公共工程生態檢核自評表
工程生態檢核表 施工階段附表

工程基本資料	工程名稱	八德區員74B埤滯洪池工程		設計單位	崇峻工程顧問有限公司
	工程期程	2022/07/11~2024/02/23		監造廠商	崇峻工程顧問有限公司
	主辦機關	桃園市政府水務局		營造廠商	良記營造股份有限公司
	基地位置	地點：地點：桃園市桃園區 TWD97座標X：24.966377,Y：121.324308		工程經費	277,970,310
	工程名稱	八德區員74B埤滯洪池工程			
	工程類型	<input type="checkbox"/> 交通、 <input type="checkbox"/> 港灣、 <input checked="" type="checkbox"/> 水利、 <input type="checkbox"/> 環保、 <input type="checkbox"/> 水土保持、 <input checked="" type="checkbox"/> 景觀、 <input checked="" type="checkbox"/> 步道、 <input type="checkbox"/> 建築、 <input type="checkbox"/> 其他			
	工程概要	新建東門溪護岸452公尺、新建滯洪池蓄洪體積11.22萬立方公尺、新建抽水站(總抽水量3.2cms)、新建環場步道500公尺			
	預期效益	提升防洪水準，改善區域水患，滯洪池環境營造，提升住居品質。			
階段	檢核項目	評估內容	檢核事項		
工程計畫核定階段	一、專業參與	生態背景人員	是否有生態背景人員參與，協助蒐集調查生態資料、評估生態衝擊、擬定生態保育原則? <input type="checkbox"/> 是 <input checked="" type="checkbox"/> 否 說明：生態團隊於規劃階段進場辦理		
			二、生態資料蒐集調查	關注物種及重要棲地	區位： <input type="checkbox"/> 法定自然保護區、 <input checked="" type="checkbox"/> 一般區 (法定自然保護區包含自然保留區、野生動物保護區、野生動物重要棲息環境、國家公園、國家自然公園、國有林自然保護區、國家重要濕地、海岸保護區…等。) 1.是否有關注物種，如保育類動物、特稀有植物、指標物種、老樹或民俗動植物等? <input type="checkbox"/> 是 <input checked="" type="checkbox"/> 否 說明：生態團隊於規劃階段進場辦理 2.工址或鄰近地區是否有森林、水系、埤塘、濕地及關注物種之棲地分佈與依賴之生態系統? <input type="checkbox"/> 是 <input check

4. 棲地影像紀錄

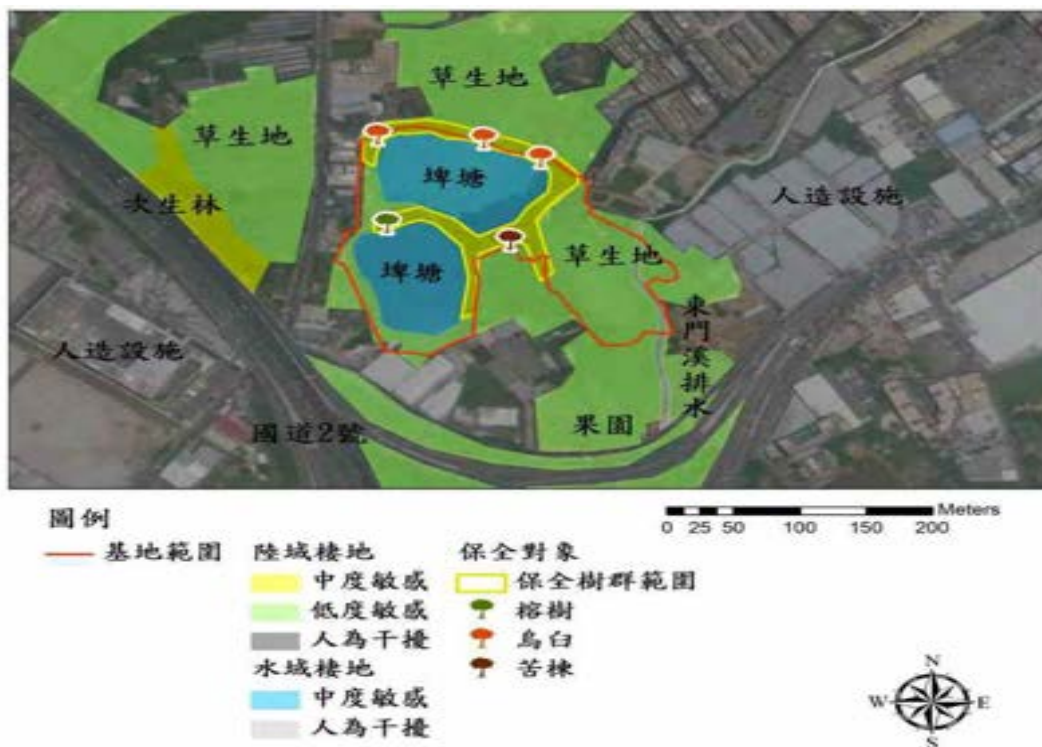
3. 生態棲地環境評估					
<p>既有的生態資源豐富，包含草地、濕地及樹林，多層次棲地環境，生物種類包含魚類、兩生類、爬蟲類、鳥類及哺乳類，物種種類多。然施工單位違反規定，在設置臨時工務所時提前整地，未確認生態保全對象亦未拉設警示帶，造成滯洪池淺池周邊保全樹木多有受損或遭砍除。</p> <p>草地與樹木提供許多動物所需棲所與食物來源，滯洪池是為保障民眾安全必要之工程。施工必定會干擾現有的濕地生態，建議依據景觀規畫樹木可以現地保存或是移地保存，待施工完畢種植到周圍綠帶的適當位置，或是媒合其他工程及單位移植。需要補植或新植綠帶時，建議採用滯洪池周邊的既有原生物種。</p>
